**Verlag huishoudelijke elektrische installatie op laagspanning en zeer lage spanning****Algemeen:**

Referentie: 003-20260505-03	Datum controle: 05/05/2026
Keurder: 003

Eigenaar: Onbekend	EAN-code: 541448820064430810
Adres installatie: Kouterbaan 9, 9400 - Ninove	Nummer teller(s): 1SAG3105232139
	Distributienetbeheerder installatie: Fluvius
Datum uitvoering installatie: <input checked="" type="checkbox"/> Vóór 01/10/1981 <input type="checkbox"/> Tussen 01/10/1981 en 01/06/2020 <input type="checkbox"/> Vanaf 01/06/2020	
Type: <input checked="" type="checkbox"/> Woonenheid <input type="checkbox"/> Niet-huishoudelijk <input type="checkbox"/> PV <input type="checkbox"/> Batterij <input type="checkbox"/> Laadpaal

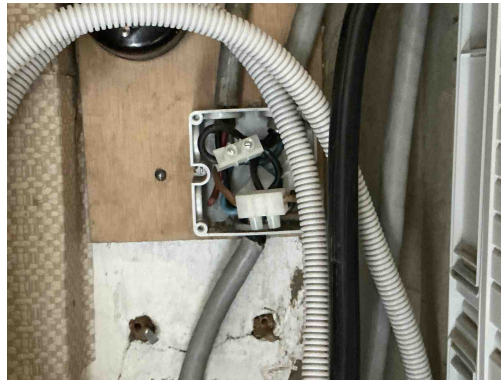
Kortsluitvermogen automaat niet voldoende

D08 - De nodige markeringen op de beveiligingstoestellen ontbreken of zijn onleesbaar (Boek 1: 5.3.5.5).

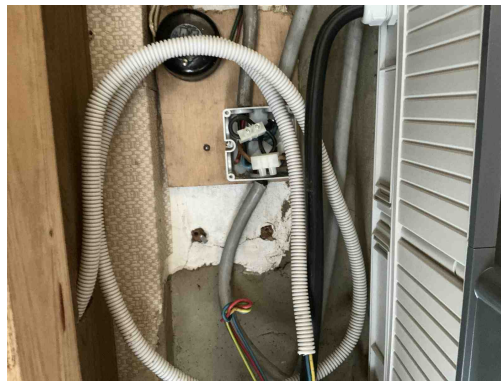
C35 - Er zijn doorverbindingen gemaakt met lusterklemmen; er kon niet aangetoond worden dat deze klemmen geschikt zijn voor de aanwezige spanning, stroom en draadsectie en dat ze "CE" zijn (Boek 1: 1.4.2.1.).

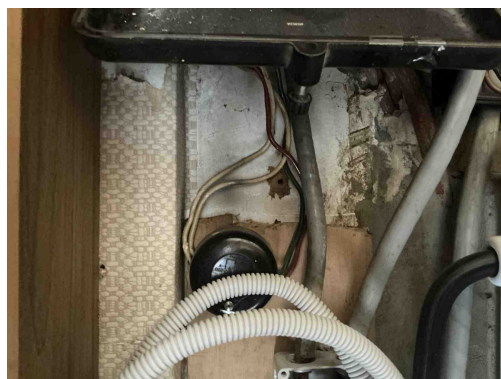
C30 - De deksels van de aftakdoos/aftakdozen ontbreken (Boek 1: 4.2.2.1, 5.2.6.1).

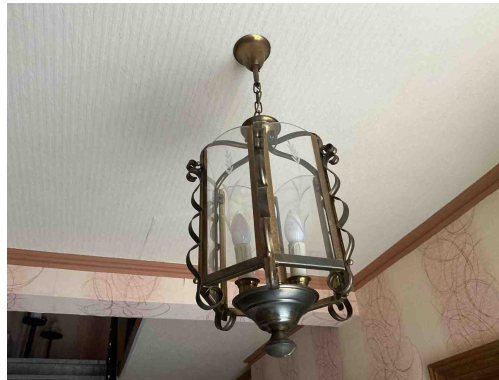
C21 - Het gebruik van geleiders van het type VOB, zonder bijkomende afscherming is niet toegestaan (Boek 1: 5.2.9.6).

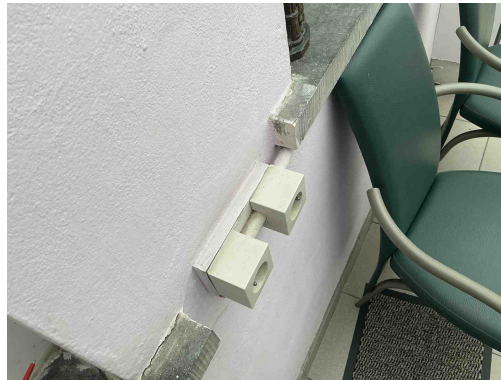
T11 - De contactdozen waarvan de toegekende stroomsterkte maximaal 16A en de toegekende spanning maximaal 250V bedraagt en niet bedoeld zijn voor de voeding van een of meerdere verbruikstoestellen voor een specifiek doel en niet geplaatst zijn in of op schakel- en verdeelborden, beschikken niet of IPXX-D (incl. gemeenschappelijke delen residentieel geheel) (Boek 1: 4.2.2.3/5.3.5.2).

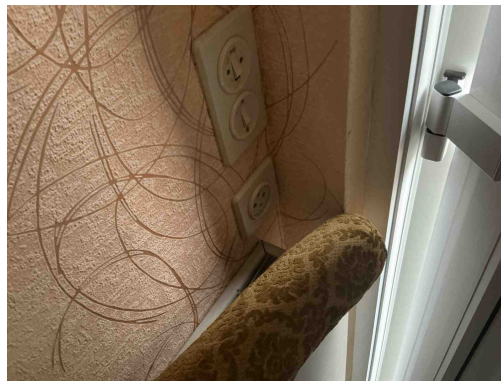
T13 - Opbouwcontactdozen en/of -schakelaars zonder achterplaatje mogen niet rechtstreeks op een brandbare ondergrond bevestigd worden (Boek 1: 4.3.3.5).

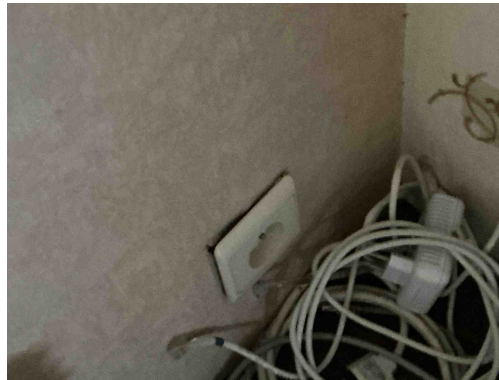
T12 - De contactdozen bezitten geen aangesloten aardingscontact (Boek 1: 4.2.2.3/5.3.5.2).

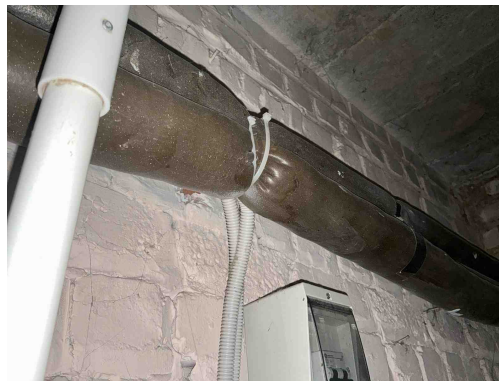
T10 - Bepaalde contactdozen en/of schakelaars zijn niet degelijk bevestigd (Boek 1: 1.4.1.3).

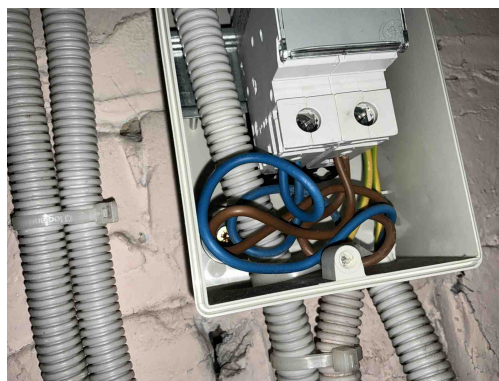
C24 - De afstand tussen de elektrische leiding(en) en niet elektrische leiding(en) is onvoldoende (Boek 1: 5.2.8).

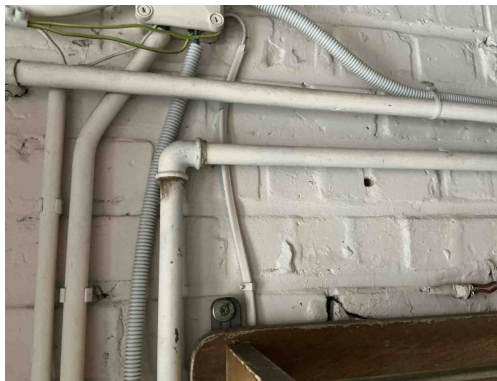
T21 - Het elektrisch materieel is niet geplaatst volgens de voorschriften van de fabrikant/ regels van goed vakmanschap . (Boek 1: 1.4.1.3)

Opmerking: Ophangvijzen bord niet afgedekt

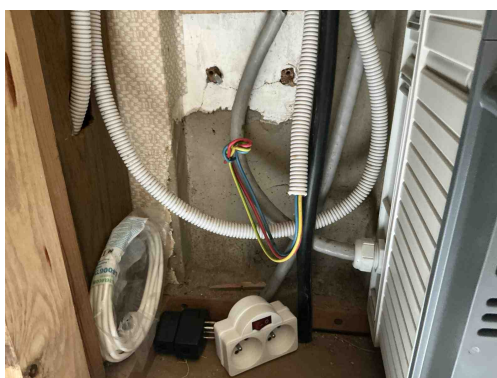
C38 - Het gebruikte kabeltype (snoerkabel) voldoet niet aan de specificaties die van toepassing zijn op voedingsleidingen voor vaste installatie (Boek 1: 1.4.2.1, 5.2.6.2).

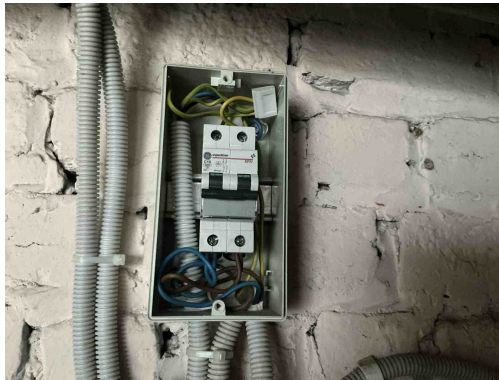
C28 - Niet gebruikte leidingen onder spanning zijn niet op een degelijke manier geïsoleerd of verwijderd (Boek 1: 4.2.1.1).
